Compte-rendu de l'atelier  
participatif relatif à l'insertion  
urbaine du futur tramway

## Compte-rendu de l'atelier participatif du 20 novembre 2024

L'avant-poste, Roubaix

### Rue de Tourcoing

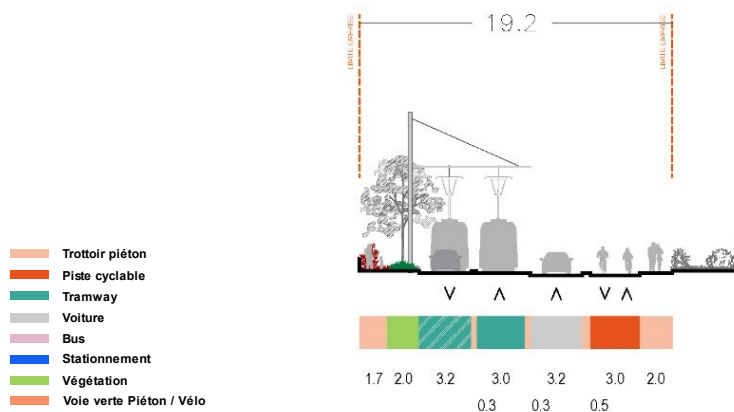
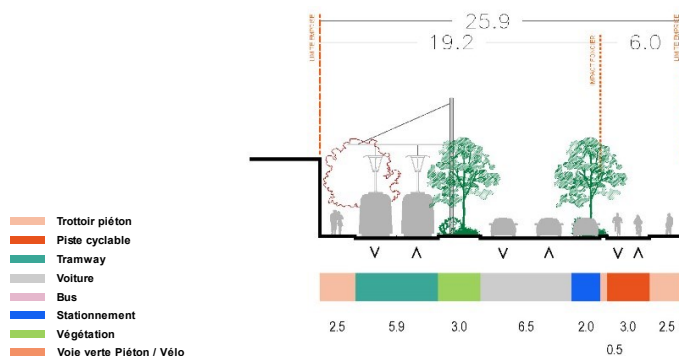
Avantages ✓	Limites ✖
<p><b>Scénario 1</b></p>	<ul style="list-style-type: none"> <li>Conservation des arbres</li> <li>Intégration de nouveaux arbres</li> <li>Absence de démolitions</li> <li>Confort d'usage pour les utilisateurs des transports en commun</li> <li>Circulation des cyclistes sur leur propre voie, ce qui est plus sécurisé</li> <li>Un débat a eu lieu à la table, sur des considérations différentes en termes de priorités : faut-il privilégier les plantations en conséquence si elles impactent les mobilités piétonnes et cyclables ?</li> </ul>	<ul style="list-style-type: none"> <li>Circulation de voitures sur une voie de tramway, ce qui peut créer des gênes</li> <li>Trottoir côté Ouest trop étroit pour un déplacement confortable des PMR</li> <li>Les traversées piétonnes de façade-à-façade sont à sécuriser</li> <li>Doute sur les capacités de la voie future à absorber un trafic automobile important</li> </ul>

<p><b>Scénario 2</b></p>	<ul style="list-style-type: none"> <li>Absence de démolitions</li> </ul>	<ul style="list-style-type: none"> <li>Profil trop minéral, on loupe une opportunité de végétaliser davantage la rue</li> <li>Trottoir côté Ouest trop étroit pour un déplacement confortable des PMR</li> <li>Vigilance sur la bonne accessibilité aux entrées/sorties des entreprises vers le tram, d'autres accès depuis les rues adjacentes sont à imaginer</li> <li>Scepticisme de participants sur la bonne cohabitation entre tramway et voitures</li> </ul>
<p><b>Scénario 3</b></p>	<ul style="list-style-type: none"> <li>Végétation des deux côtés de l'axe</li> <li>Trottoirs confortables</li> <li>Bonne cohabitation entre les cycles et les piétons</li> </ul>	<ul style="list-style-type: none"> <li>Beaucoup de démolitions, dont des entités patrimoniales importantes</li> <li>Absence d'intégration de place PMR, en lien avec les trottoirs élargis</li> <li>Le stationnement est inutile ici, il faut davantage végétaliser à la place</li> <li>Une continuité d'arbres est jugée plus favorable que l'intégration de stationnement, selon le motif qu'il y a peu d'habitations dans le secteur</li> </ul>

- Un participant se demande s'il est encore pertinent aujourd'hui de maintenir deux voies de circulation automobile ?
- Une vigilance est exprimée sur la bonne accessibilité aux garages des riverains le long de l'axe

## Place de la Fosse aux chênes

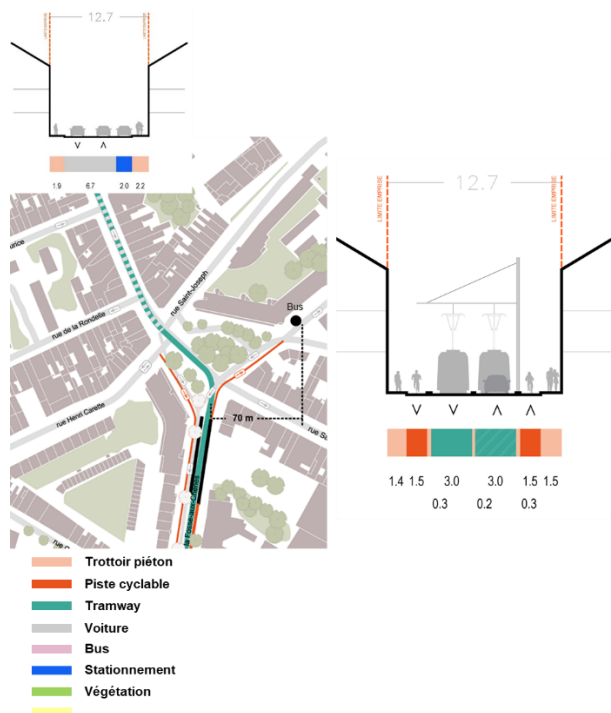
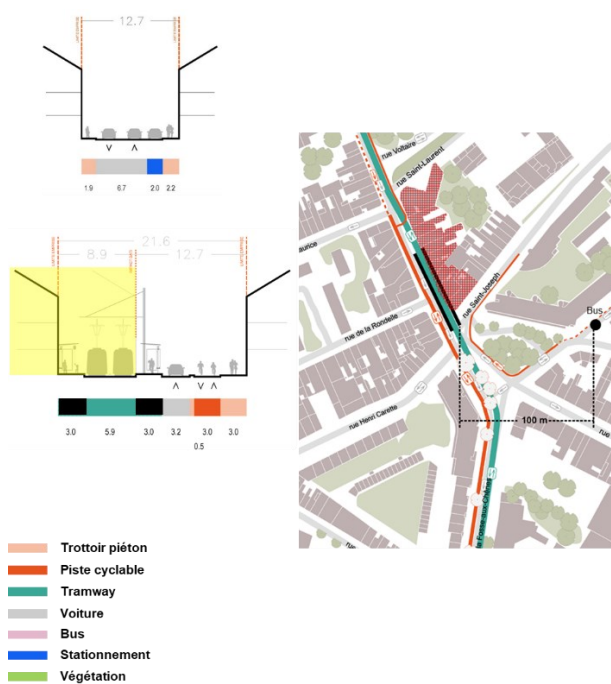
Avantages ✓	Limites ✖
<b>Scénario 1</b> 	<ul style="list-style-type: none"> <li>■ <b>Recomposition du tissu urbain</b></li> <li>■ Tram au cœur de la Fosse aux chênes</li> <li>■ <b>Vitesse de circulation</b></li> <li>■ <b>Espace confortable pour les piétons et cyclistes</b></li> <li>■ Fluidité de la circulation malgré le sens unique</li> <li>■ Création d'un parking relais à l'Union-Guinguette</li> </ul>	<ul style="list-style-type: none"> <li>■ <b>Destruction de patrimoine bâti architecturalement qualitatif</b></li> <li>■ Interrogation sur la possibilité d'intégrer des plantations au plan ?</li> <li>■ <b>Interrogation sur l'opportunité d'acquisitions foncières des deux côtés de l'avenue, pour obtenir un profil encore plus large et une refonte complète du tissu urbain</b></li> <li>■ Opposition vive des autres participants à l'hypothèse de destructions bâties des deux côtés de l'avenue</li> </ul>

<b>Scénario 2</b> 	<ul style="list-style-type: none"> <li>■ Absence de destruction de bâti</li> <li>■ Création d'un parking relais à l'Union-Guinguette</li> </ul>	<ul style="list-style-type: none"> <li>■ Impossibilité d'implanter des arbres</li> <li>■ Nuisances sonores et incivilités</li> <li>■ <b>Vitesse d'exploitation du tramway fortement impactée</b></li> <li>■ Conflits d'usages et marginalisation des PMR, même des piétons en général</li> <li>■ Un seul sens de circulation, ce qui peut être problématique pour le commerce, cumulé à une réduction du stationnement</li> <li>■ <b>Cohabitation difficile entre différents modes de déplacement</b></li> </ul>
<b>Scénario 3</b> 	<ul style="list-style-type: none"> <li>■ Opportunité de déplacement du commissariat (cellule EDF vide ?)</li> <li>■ <b>Recomposition du tissu commercial</b></li> <li>■ Plus de confort pour les piétons et les PMR</li> <li>■ Fluidité de la circulation malgré le sens unique</li> <li>■ Création d'un parking relais à l'Union-Guinguette</li> </ul>	<ul style="list-style-type: none"> <li>■ <b>Destruction de patrimoine bâti architecturalement qualitatif (plus que dans le scénario n°1)</b></li> <li>■ Interrogation sur la possibilité d'intégrer des plantations au plan ?</li> <li>■ Sens unique pour les automobiles</li> <li>■ <b>Interrogation sur l'opportunité d'acquisitions foncières des deux côtés de l'avenue, pour obtenir un profil encore plus large et une refonte complète du tissu urbain</b></li> <li>■ Opposition vive des autres participants à l'hypothèse de destructions bâties des deux côtés de l'avenue</li> </ul>

- Une remarque est formulée sur la nécessité pour la puissance publique de s'emparer du sujet de la diversité commerciale dans le secteur, à l'heure des réaménagements.

- Les participants et participants extérieurs à la table de travail se sont montrés opposés aux destructions bâties potentielles, qui n'amèneraient rien de bon. Les expropriations, qui rappellent des traumatismes à l'image de ce qui se produit à l'Alma, seraient donc à éviter. La destruction du commissariat est particulièrement découragée.

- Il est remarqué par un participant que l'on se montre trop fébrile sur la possibilité de voir les voitures partager la voie avec le tramway, alors que cela s'observe dans beaucoup d'autres villes d'Europe, et que les anciens tramways de la métropole circulaient selon ce modèle.

- ➔ La MEL rappelle que le sujet de la cohabitation, au-delà de la performance, est aussi lié à la sécurité. Le tramway n'est pas soumis au Code de la route, mais est contrôlé par l'Etat via le STRMTG (Service technique des remontées mécaniques et des transports guidés).

Avenue des Nations Unies

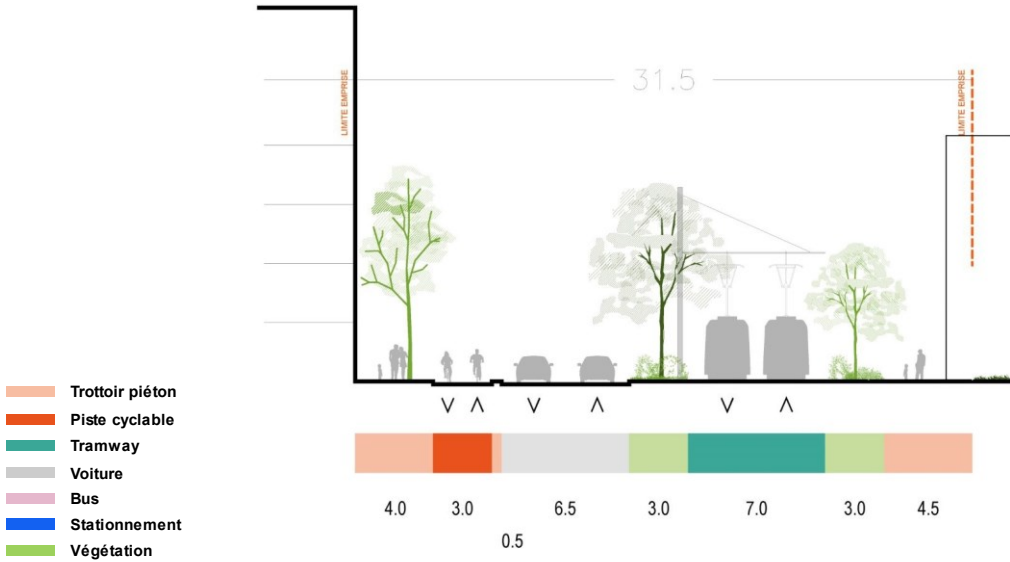
Avantages ✓	Limites ✖
<p><b>Scénario 1</b></p>	<ul style="list-style-type: none"> <li>■ Sécurité d'accès au tramway, avec une seule voie routière à traverser pour s'y rendre</li> <li>■ Circulation des cycles des deux côtés de la voie</li> <li>■ <b>Séparation des deux voies routières, donc diminution du risque de choc frontal en cas de déviation</b></li> <li>■ <b>Réduction à une voie qui réduit la vitesse</b></li> <li>■ <b>Scénario considéré comme plus envisageable pour le groupe</b></li> </ul>	<ul style="list-style-type: none"> <li>■ <b>Perte des arbres au centre de la voie, qui doit être compensée</b></li> <li>■ Existence d'un risque de caillassage du tramway à proximité du collège ?</li> <li>■ Risque de collision entre voiture et tramway ? Une différence de niveau est nécessaire</li> </ul>
<p><b>Scénario 2</b></p>	<ul style="list-style-type: none"> <li>■ Conservation des arbres existants</li> </ul>	<ul style="list-style-type: none"> <li>■ <b>Longue traversée de la voie pour les collégiens vers le tram</b></li> <li>■ Traversée du profil difficile pour les cyclistes souhaitant accéder à l'autre côté</li> <li>■ Préférence d'une participante pour le scénario 3 qui permet de végétaliser davantage l'avenue. La sécurité de la traversée des collégiens peut être assurée par d'autres leviers que la réduction de largeur de voie.</li> </ul>

- Une vigilance particulière est notée vis-à-vis du partage de voie entre voiture et tramway. Elle n'est pas souhaitable pour le groupe. Un accompagnement pédagogique sur le sujet est même nécessaire, notamment sur le respect des feux liés au tramway.

- La livraison des magasins de l'avenue est considérée comme complexe aujourd'hui. Il est souligné qu'une programmation d'horaires de livraisons à privilégier pourrait être favorable. Il a également été demandé si la bonne association des magasins et établissements scolaires au projet a été réalisée à ce jour ?

- Une question sur la giration du tramway dans le secteur, est-elle problématique ?
  - ➔ La MEL indique qu'elle a été étudiée et n'est pas problématique dans les schémas d'aménagements soumis en concertation.

- ➔ La MEL indique que cela est prévu, mais pas encore réalisé en l'absence de conclusions liées aux temps d'atelier. Ce travail devra donc être mené dans les mois à venir.
